平陆县 100MW 农光互补光伏发电项目
监理工程师通知单

编号: ZHJL-JLTZ-PL-118

致: 上海电力安装第一工程有限公司 (总包单位)
抄送: 平陆上电万坤新能源有限公司 (业主单位)
主题: 2024 年 8 月 28 日, 建设单位、监理单位以及总包单位对东郑 17 区初验收检查发现以下需要消缺项:
整改内容: 见下图

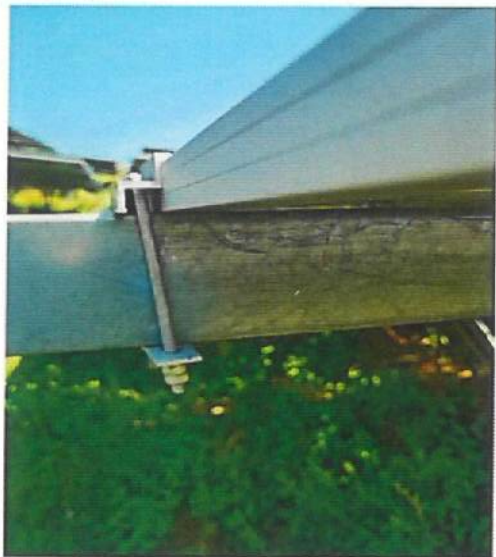
171004对穿螺丝未穿

17-10-10压块倾斜。

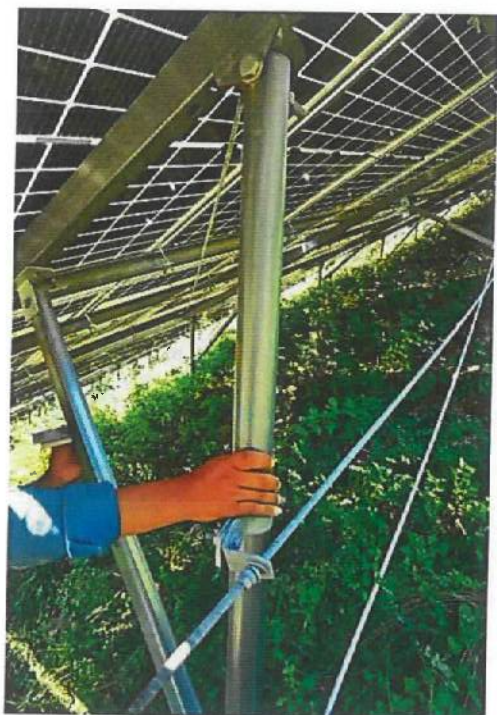
171019电缆桥架中间需加一组支架。

17-10-17背拉杆缺少螺母。。

17-10-17管拉杆需要向上调整。

17-10逆变器内部防火封堵需从做

17-10逆变器外侧防火封堵需重
做。

17-8-20混凝土未清理。

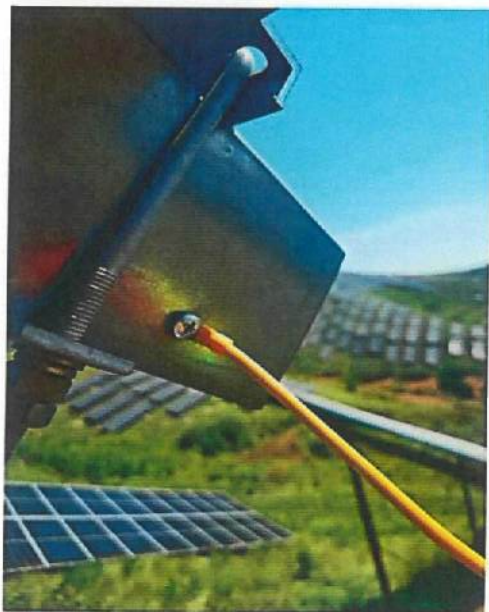
17 0814 背拉杆未紧固。

17 0814 对穿螺丝未打

17 0622 小黄线螺丝未拧紧。

17区2号逆变器下部垃圾未清理。

17区老槐树这边这组没看到号码管，
里面部分压块倾斜。

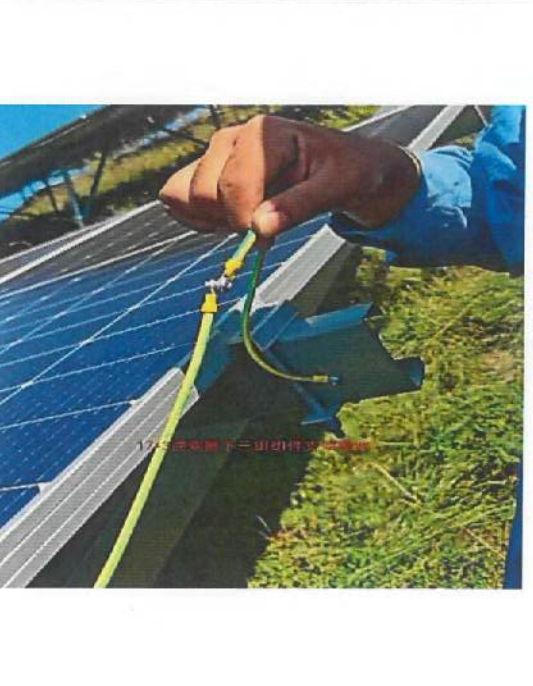
21	 17-1 三指套存在间隙	22	 17-2 三指套存在间隙
23	 17-3 三指套存在间隙	24	 17-5 逆时针方向未拧紧
25	 17-3 防水封堵未到位	26	 17-5 逆时针方向未拧紧
